Référence Courrier : ED/CD/UD64B/16DP\_  
Référence S3IC : n° 052--4738 – carrière  
Affaire suivie par : M. Emmanuel DEJONGHE  
[emmanuel.dejonghe@developpement-durable.gouv.fr](mailto:emmanuel.dejonghe@developpement-durable.gouv.fr)  
Tél. : 05 40 17 28 00  
Fax : 05 40 17 28 09

**Objet :** Demande de levée partielle d'interdiction des travaux sur le site de la carrière à ciel ouvert d'ophite, sise sur le territoire de la commune de Souraïde, au lieu dit « La Carrière »

### **--= RAPPORT DE L'INSPECTEUR DES INSTALLATIONS CLASSÉES =--**

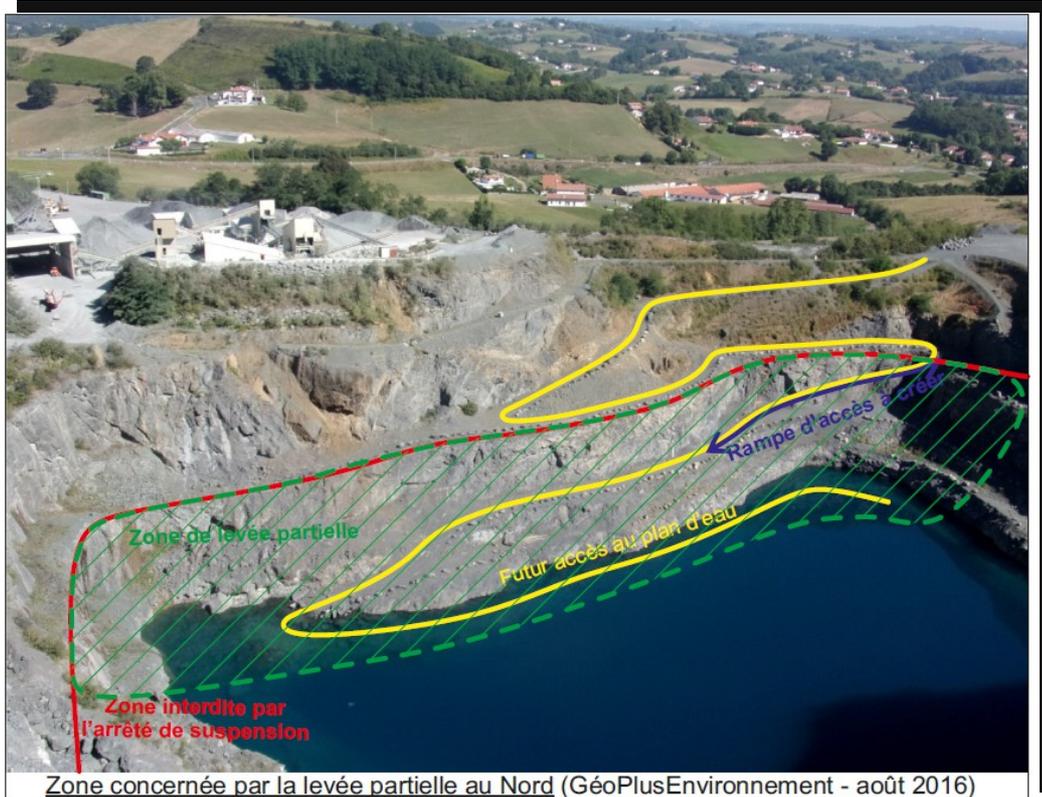
Le rapport de stabilité établi par le géologue de l'entreprise indique que sur la phase de travaux du 31 août 2015 au 31 mai 2016, la falaise d'ophite a été réduite sur un linéaire d'une centaine de mètres et les travaux ont permis de structurer les carreaux d'exploitation et la desserte par des pistes d'exploitation stabilisées. Les objectifs de la prochaine période d'extraction permettront de poursuivre l'extraction à partir des carreaux aux cotes 170, 185, 200 et 215 m NGF. La poursuite de ces travaux nécessite :

- d'étendre la zone de décapage du gisement au-delà du « verrou sud-ouest », en limite du périmètre autorisé. Un dossier de demande de modification des conditions d'exploitations est en cours de réalisation ;
- l'ouverture des carreaux d'exploitation sous la cote 170 m NGF, dans la partie ouest, imposant la modification de l'arrêté de prescriptions d'urgence ;
- la mise en place du pompage de l'eau dans la fosse afin de limiter la hauteur maximale à 100 m NGF, imposant la modification de l'arrêté de prescriptions d'urgence.

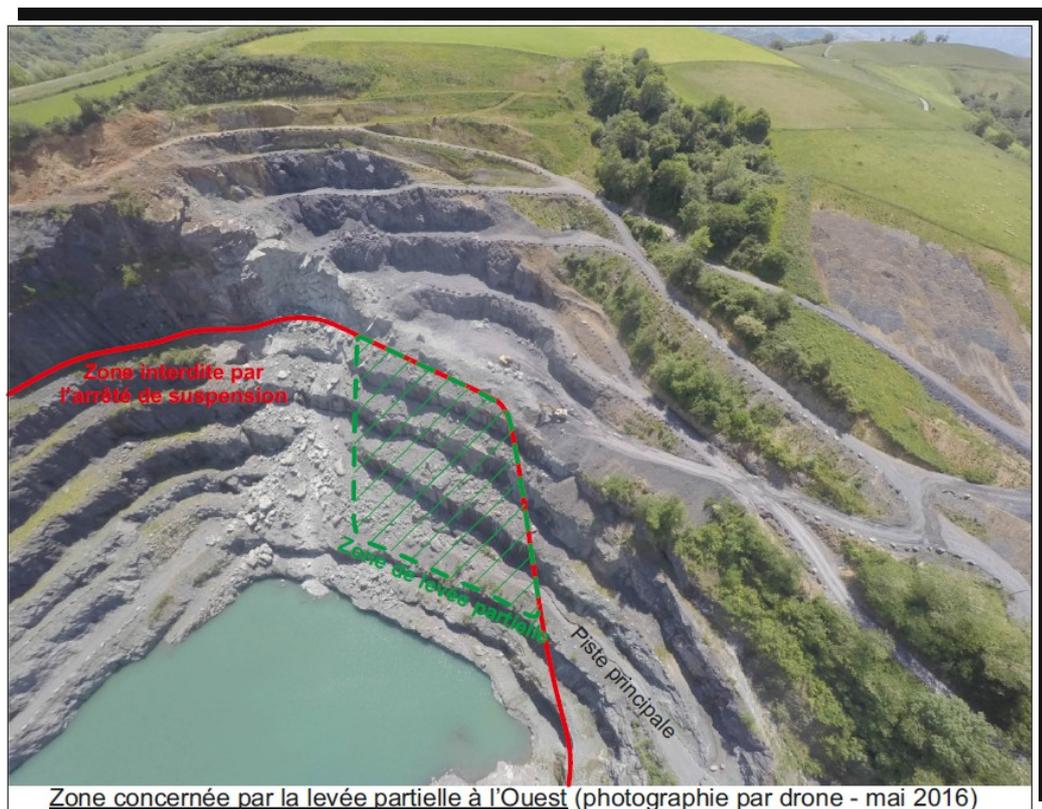
Compte tenu de l'atteinte progressive de conditions de sécurité acceptables en partie basse de l'ancienne falaise, en lien avec l'avancée des fronts sud vers l'est, suppression de la falaise, création de fronts d'une hauteur maximale de 15 mètres et éloignement des zones d'instabilités, il s'avère désormais possible d'adapter la cote minimale d'extraction selon la proposition du géotechnicien.

La levée de la suspension concerne uniquement la partie inférieure où les fronts ont été ramenés à la cote 170 m NGF avec la totalité des fronts supérieurs taillés à une hauteur maximale de 15 mètres et une largeur de gradin d'au moins 7,50 mètres. La levée de l'interdiction est comprise entre la cote 170 m NGF et l'ancienne piste principale jusqu'à la cote 120 m NGF.
